SERVICE-INFO

Заместване на обтяжната ролка 531 0069 10 и 531 0071 10 с 531 0250 10

Двигатели: J8S 2.1 D, 2.1 TD

Снимка 1: Изглед на смяната

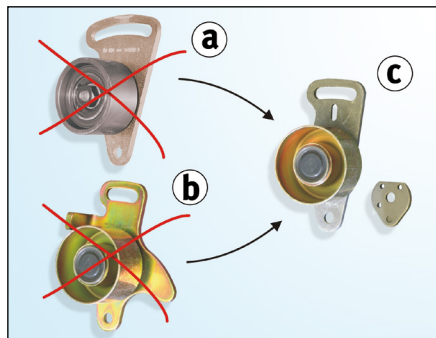
- a) Обтяжна ролка 531 0071 10
b) Обтяжна ролка 531 0069 10
c) Обтяжна ролка **531 0250 10**

Двете обтяжни ролки **531 0069 10** и **531 0071 10** вече не се доставят и са заменени с обтяжна ролка **531 0250 10** (виж **Фигура 1**).

Обтяжната ролка **531 0250 10** се състои от две части:

- Обтяжна ролка с базова плоча
- Дистанцираща плоча

Снимка 2: Задвижване преглед

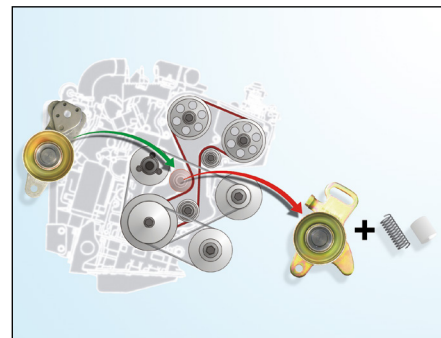
Инструкции за правилен монтаж:

1. Позиционирайте двигателя според указанията на производителя
2. Свалете старата обтяжна ролка (пружината и втулката **не** са необходими)
3. Монтирайте новата обтяжна ролка (старите болтове могат да бъдат използвани повторно)
4. Обтегнете ангренажния ремък с помощта на подходящ за целта инструмент
5. Затегнете докрай монтажните болтове, изпълнявайки инструкциите на производителя
6. Завъртете колянния вал на ръка на два оборота по посоката на въртене на двигателя
7. Проверете обтягането на ангренажния ремък с помощта на подходящ тестер и го регулирайте, ако е необходимо (повтаряйки стъпки 4 до 6)
